ECONOMIC COMMISSION FOR EUROPE**CUSTOMS CONVENTION ON THE INTERNATIONAL TRANSPORT OF GOODS
UNDER COVER OF TIR CARNETS
(TIR CONVENTION)**

Amendment 4

(Amendments which were adopted pursuant to article 60 of the Convention and which entered into force on 1 October 1982)

Annex 6

Sketch No. 2a

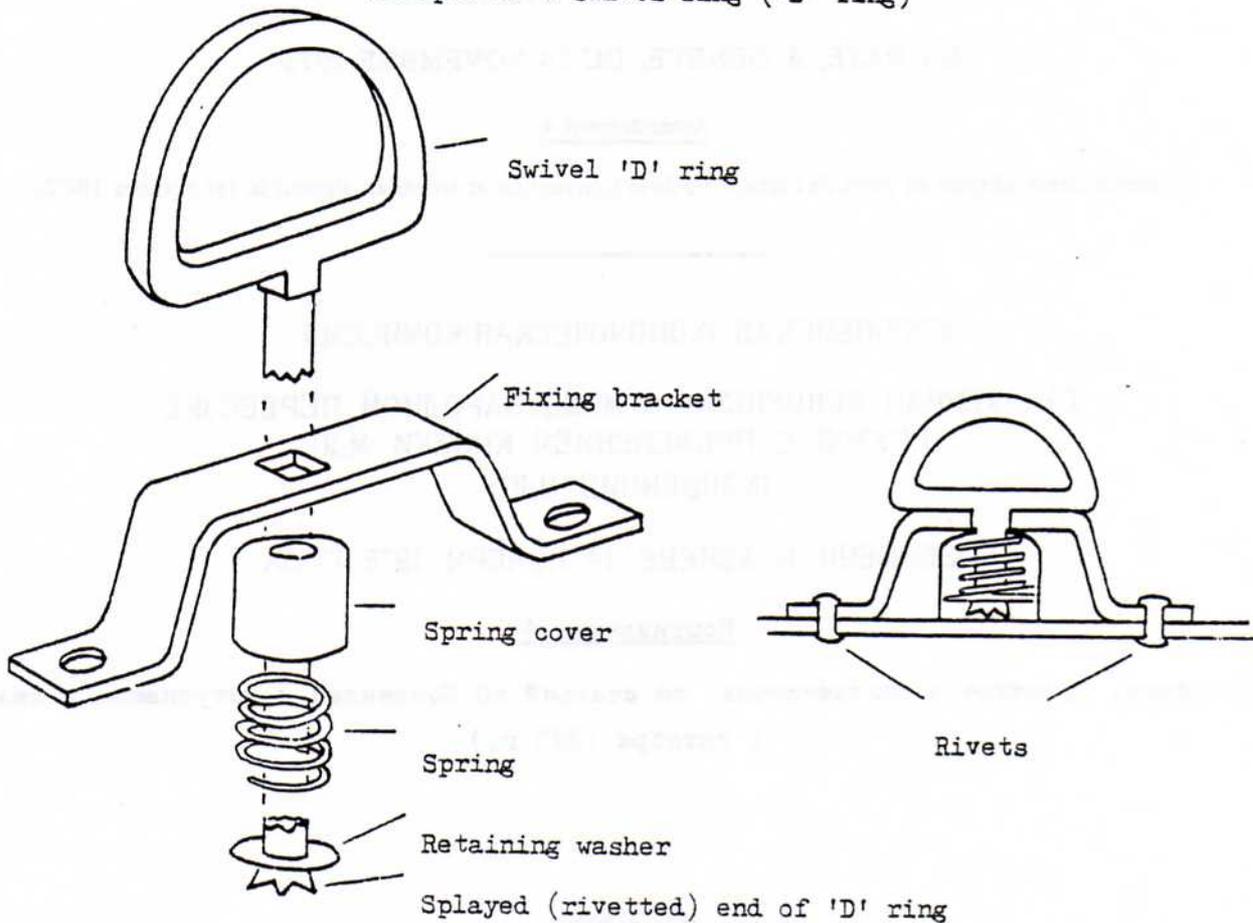
"2.3.6 (a) - 2 Subparagraph 6 (a) - Vehicles with swivel rings

Metal swivel rings, each of which rotates in a metal bracket fixed to the vehicle are acceptable for the purpose of this paragraph (see sketch No. 2a appended to this annex) provided that:

- (a) each bracket is affixed to the vehicle in such a manner that it cannot be removed and replaced without leaving obvious traces and
- (b) the spring under each bracket is completely enclosed by a bell-shaped metal cover."

Insert sketch No. 2a reproduced hereunder after sketch No. 2 appended to this annex.

Croquis No 2a

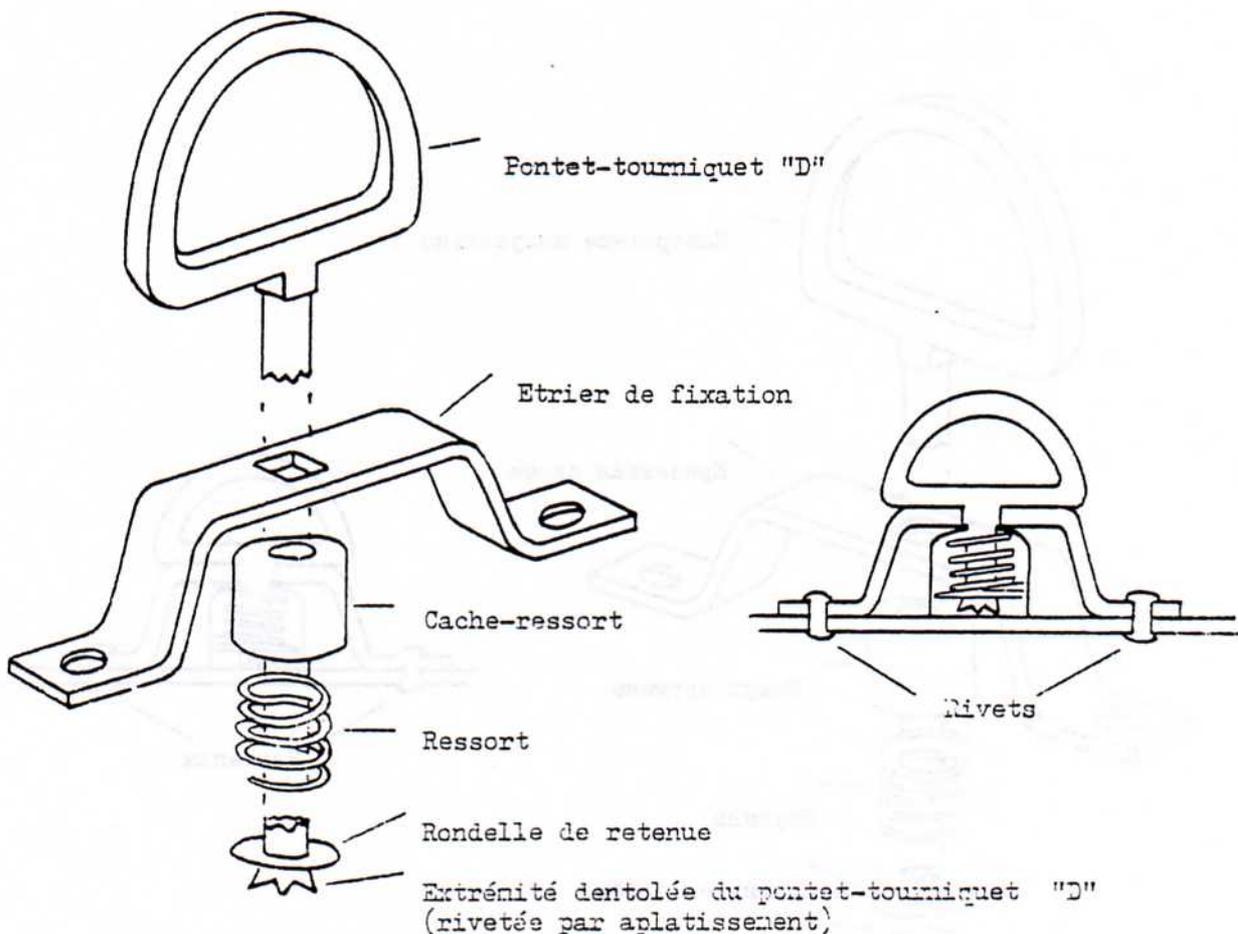
"2.3.6 a) - 2 Alinéa 6 a) - Véhicules munis de pontets-tourniquets

Des pontets-tourniquets métalliques, dont chacun pivote dans un étrier métallique fixé au véhicule, sont acceptables aux fins du présent paragraphe (voir le croquis No 2a joint à la présente annexe), à condition :

- a) que chaque étrier soit fixé au véhicule de telle manière qu'on ne puisse l'enlever et le remettre en place sans laisser de traces visibles;
- b) que le ressort de chaque étrier soit complètement enfermé dans un couvercle métallique en forme de cloche."

Insérer le croquis No 2a reproduit ci-après à la suite du croquis No 2 joint à cette annexe.

Рисунок № 2а

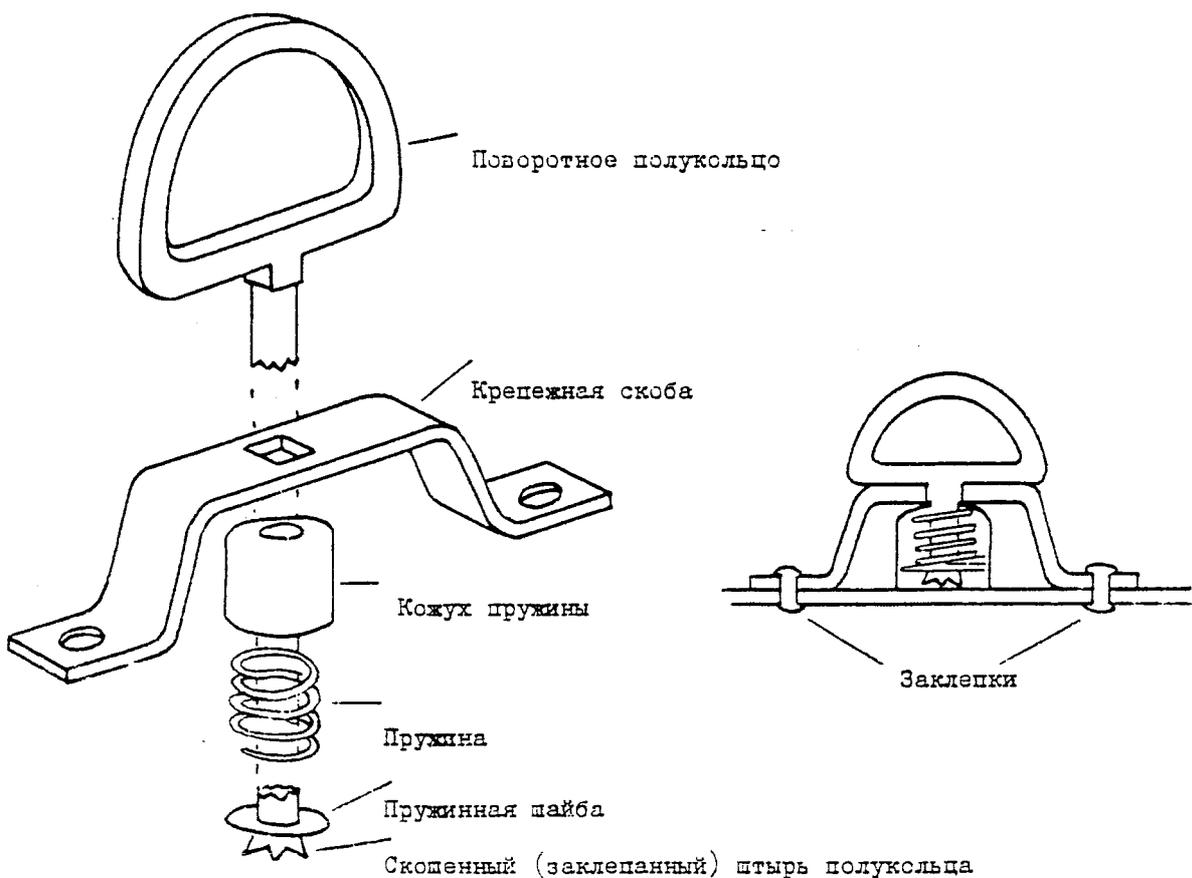
"2.3.6 а) - 2 Подпункт 6 а) - Транспортные средства, оборудование поворотными кольцами

Металлические поворотные кольца, каждое из которых вращается в металлической крепежной скобе, прикрепленной к транспортному средству, допустимы в целях настоящего пункта (см. приложенный рисунок № 2а) при условии, что:

- а) каждая скоба крепится к транспортному средству таким образом, что ее нельзя снять и вновь поставить на место, не оставив очевидных следов; и
- б) пружина, находящаяся под каждой скобой, полностью закрыта металлическим кожухом в форме колокола".

Поместить приведенный ниже рисунок № 2а после рисунка № 2, приложенного к настоящему приложению.
